Mission régionale d'autorité environnementale

**Avis délibéré de la mission régionale
d'autorité environnementale
Hauts-de-France
sur le projet du parc éolien SEPE de Nizy sur la commune de Nizy-le-
Comte (02)
Étude d'impact de décembre 2024**

n° MRAe 2025-8762

Carte 5: Liste des parcs éoliens autour de la zone d'étude du projet éolien SEPE Nizy (Source : DREAL Hauts-de-France et Grand-Est - Juillet 2024)

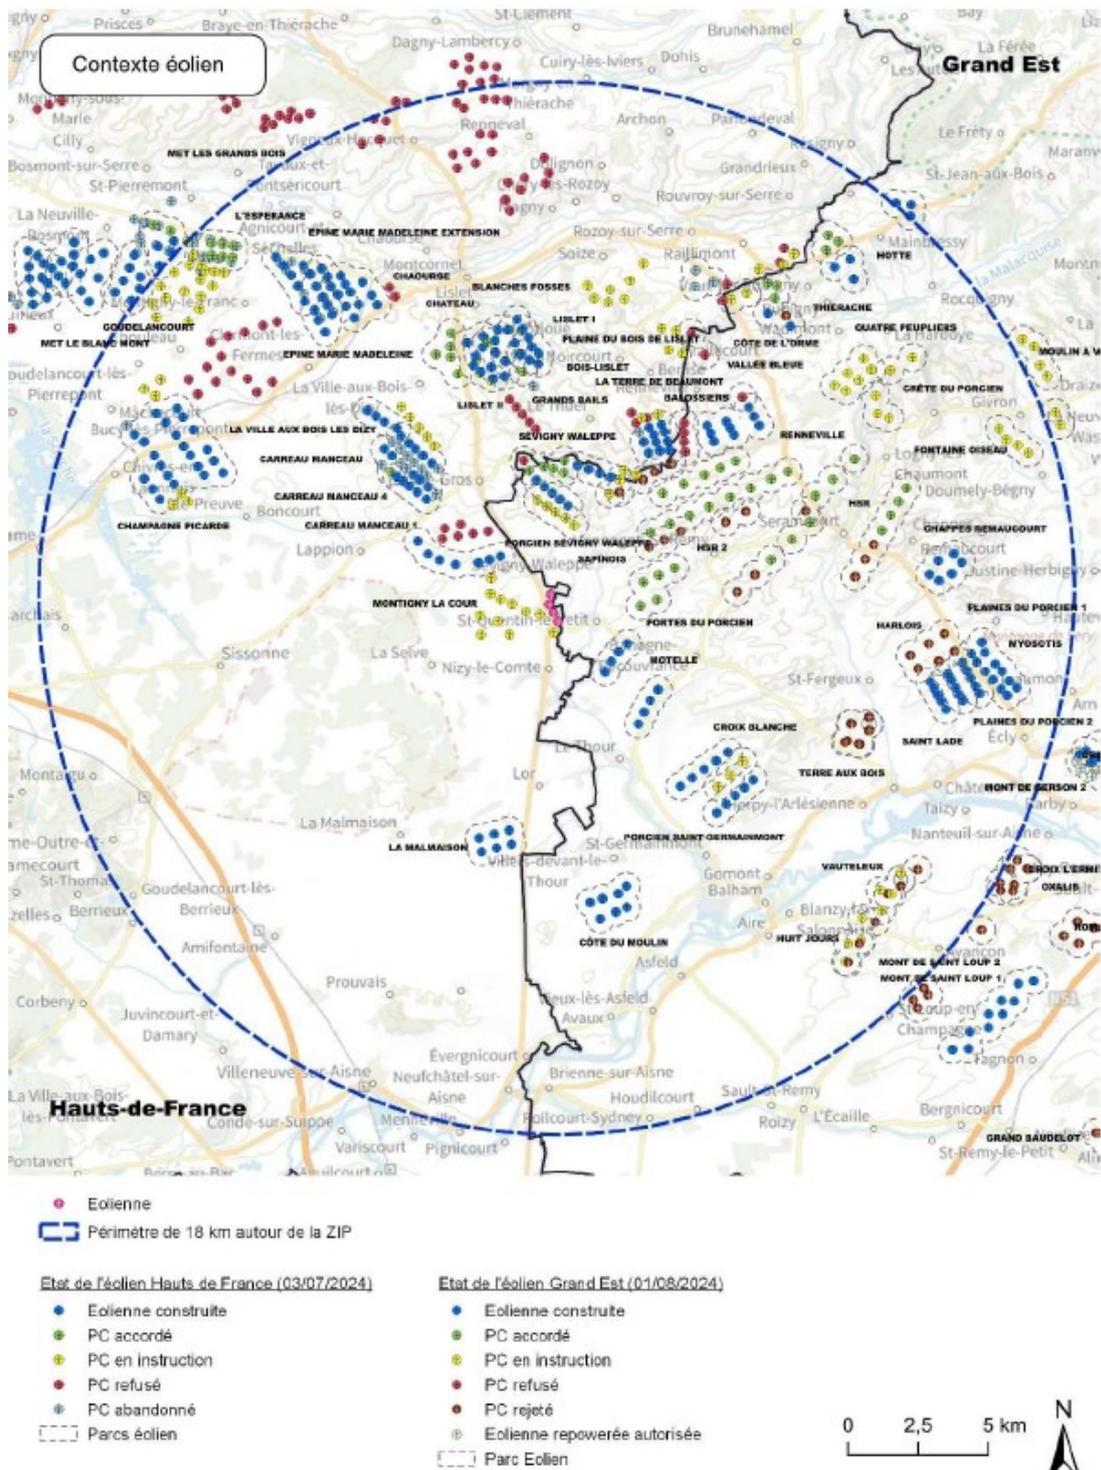
Le projet est localisé dans un contexte éolien marqué au regard de la cartographie ci-dessous. Les enjeux liés aux effets cumulés sont forts. En effet, 112 éoliennes en instruction et 187 autorisées ou construites sont recensées.

L'autorité environnementale relève notamment que le projet complète le parc de la société TTR Energy et sa filiale « Eole de Nizy » constitué de dix éoliennes sur le territoire de la commune de Nizy-le-Comte et situé à l'ouest du projet. Les éoliennes du parc « Eole de Nizy » auront une hauteur totale en bout de pale de 200 mètres maximum. L'éolienne E6 de ce parc est la plus proche du projet, à moins de 500 m de l'éolienne NZ-03 du projet et séparé par la D 966. Ce parc a fait l'objet d'un avis de l'autorité environnementale 2025-8591 du 18 mars 2025⁴.

Ces différents projets peuvent former un ensemble indissociable de nature à porter atteinte à l'environnement et à la santé. Même si au sens du Code de l'environnement il ne s'agit pas *stricto sensu* d'un seul projet, ils pourraient utilement être appréhendés comme un ensemble, dans la démarche d'évaluation environnementale pour permettre d'atteindre le meilleur équilibre entre la production d'énergie et l'impact environnemental.

L'autorité environnementale recommande d'analyser les projets de parc éolien « Eole de Nizy » et les projets contigus comme un ensemble, i.e. en décrivant tous les parcs voisins, dont le plan d'arrêt des machines, et en procédant aux analyses en les prenant en compte (représentations sur toutes cartes ...).
